# SAILOR

Service Information No.  
Kundendienst-Mitteilung No.  
Service Information No.  
Información de servicio No.  
Servicemeddelelse No. 94

Date / Datum / Date / Fecha / Dato August 1985

## SAILOR SCRAMBLER CRY2001 INSTALLERET MED SAILOR SSB SENDER T2031

## INSTALLATION OF RT2047 or T2031 WITH CRY2001 and H2082 HANDSET ASSEMBLY

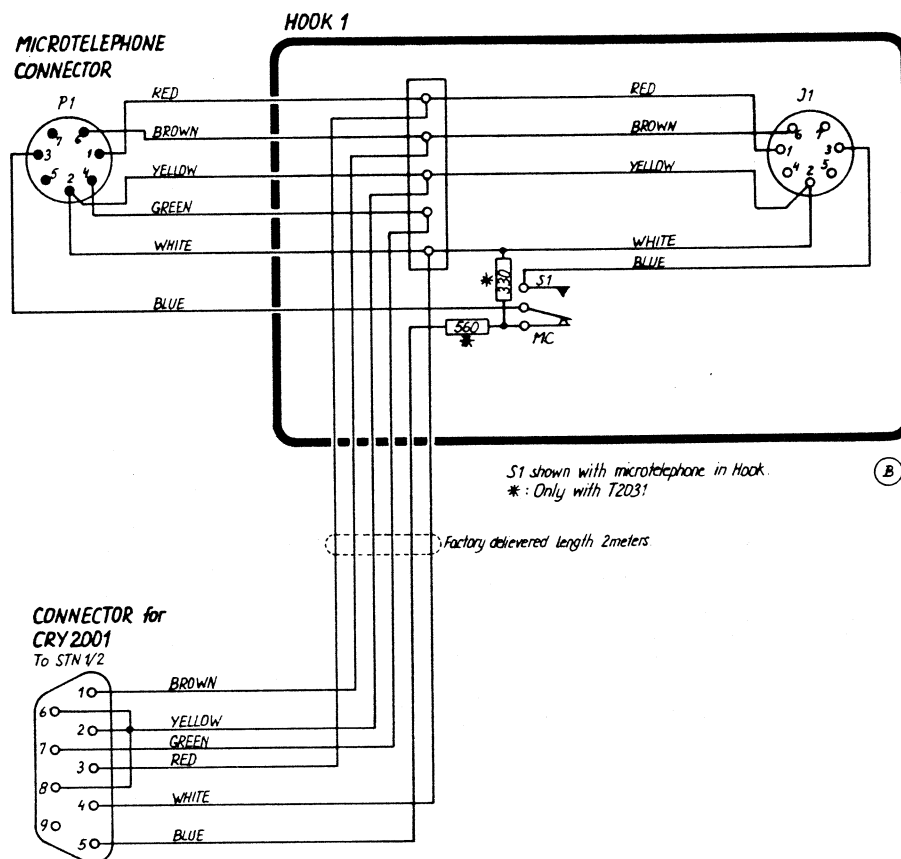
- 2.1. For at tilpasse scrambler CRY2001 linieudgangsniveau til mikrofonindgang i T2031 er en dæmpning nødvendig.

### 3.6. DIAGRAM FOR DIREKTE FORBINDELSE MELLEM T2031 OG CRY2001 UDEN HANDSET ASSEMBLY H2082 ÆNDRET TIL T2031.

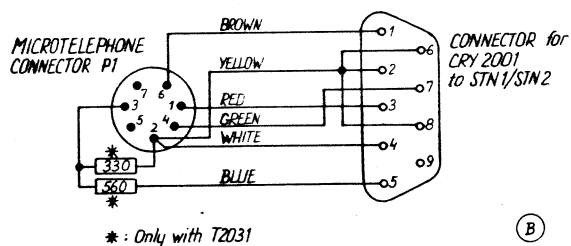
2.2. Diagrammet for direkte forbindelse mellem kysttelefonisender T2031 og scrambler CRY2001 uden handset assembly H2082 ændret til T2031. Sektion 3.6. i instruktionsbogen for SAILOR scrambler CRY2001 må ændres, som vist her:

1. Denne installation giver kun mulighed for simplex drift af stationen.
2. Denne installation er ikke tilladt af myndighederne i Danmark.
